**Avis délibéré de la Mission Régionale d'Autorité environnementale  
de Nouvelle-Aquitaine  
sur le projet de parc photovoltaïque d'une surface clôturée  
d'environ 6,2 ha au total sur la commune de Lacq (64)**

n°MRAe 2023APNA2

dossier P-2022-13418

**Localisation du projet :** Commune de Lacq (64)  
**Maître(s) d'ouvrage(s) :** Total Energies  
**Avis émis à la demande de l'Autorité décisionnaire :** Le préfet des Pyrénées-Atlantiques  
**En date du :** 22 novembre 2022  
**Dans le cadre de la procédure d'autorisation :** permis de construire/autorisation environnementale  
L'Agence régionale de santé et le préfet de département au titre de ses attributions dans le domaine de l'environnement ayant été consultés.

Lieu et sites d'implantation du projet (source : étude d'impact pages 27 et 40)

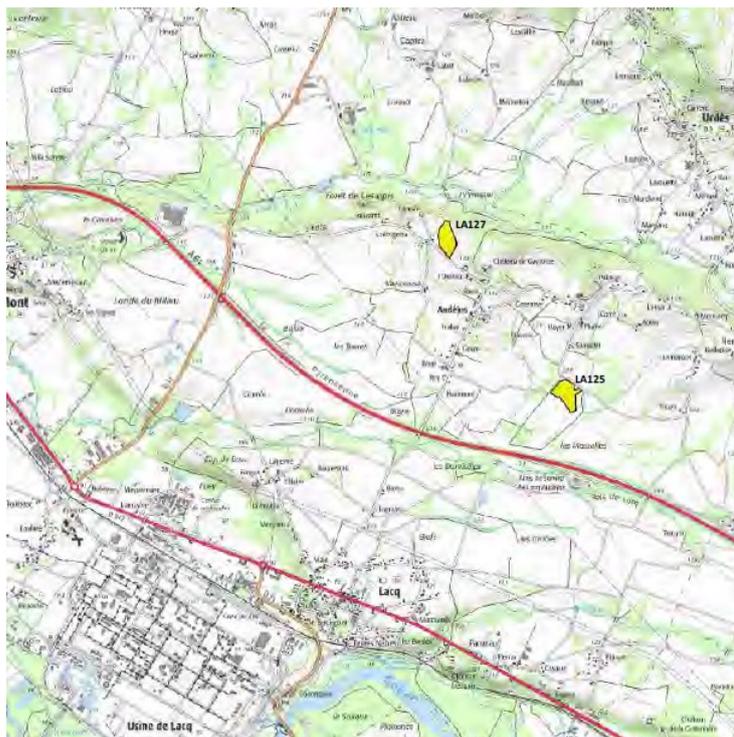
Le maître d'ouvrage prévoit l'installation de 13 880 modules photovoltaïques d'une puissance unitaire comprise entre 450 et 700 Wc<sup>3</sup>, soit une puissance totale prévue entre 3,5 et 7,5 MWh<sup>4</sup>. Le parc permettra une production annuelle comprise entre 4,179 et 8,955 MWh. La MRAe relève que le dossier ne précise pas l'équivalent de la consommation électrique annuelle en nombre d'habitants correspondant à la puissance produite par le parc. **Elle recommande que cette précision soit apportée.**

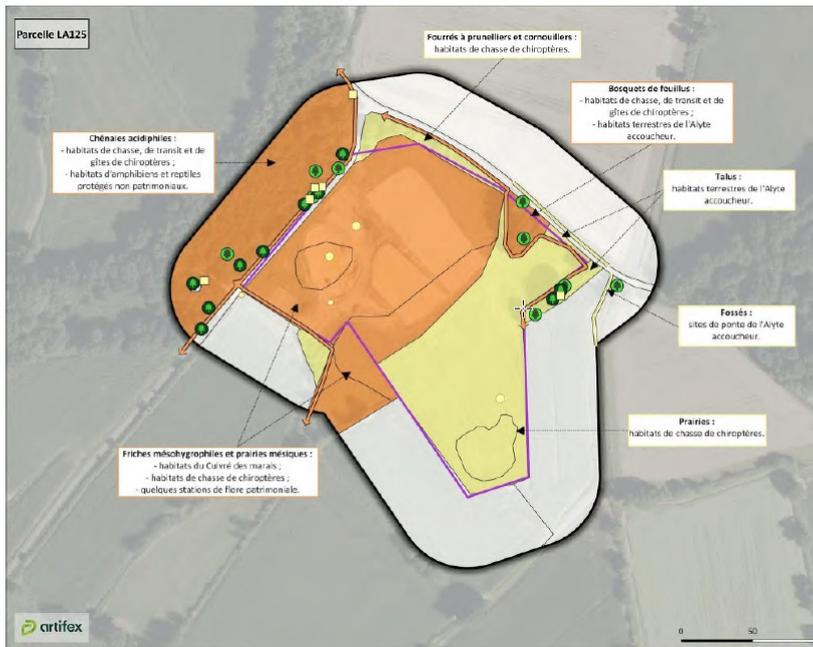
**La MRAe recommande de compléter l'état des lieux du milieu naturel par une analyse des continuités écologiques (trames verte et bleue) qui concernent le périmètre immédiat du projet.** Le positionnement des sites sur les trames verte et bleue<sup>7</sup> ne permet pas de conclure à l'absence d'impact.
